新型転換炉原型炉ふげんの廃止措置計画変更認可について

ふげんの廃止措置計画変更認可の概要について

新型転換炉原型炉ふげんは、2022年4月28日に廃止措置計画変更認可申請を行い（8月24日、9月22日、10月26日一部補正）、2022年11月16日付けで原子炉補機冷却系の代替冷却設備の変更及び所内電源受電系統の変更について認可を受けた。

①代替冷却設備の概要

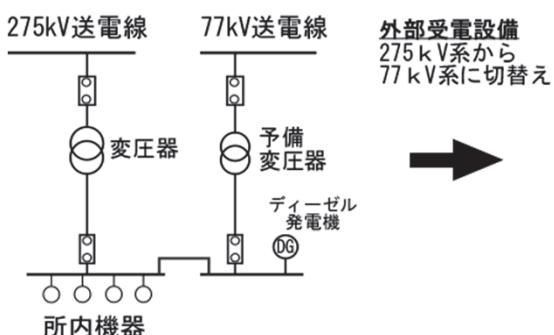
- ・冷却を要する設備が減少していることから、原子炉補機冷却系を設備毎の小型冷却装置に変更
- ・熱量が比較的大きい設備は、クーリングタワー型
熱量が小さい設備はモバイル型の冷却装置を設置

蒸発濃縮器復水器用 2基
中央制御室換気系冷凍機用 1基

使用済燃料貯蔵プール循環ポンプ用 1台
廃棄物処理設備ポンプ用 1台
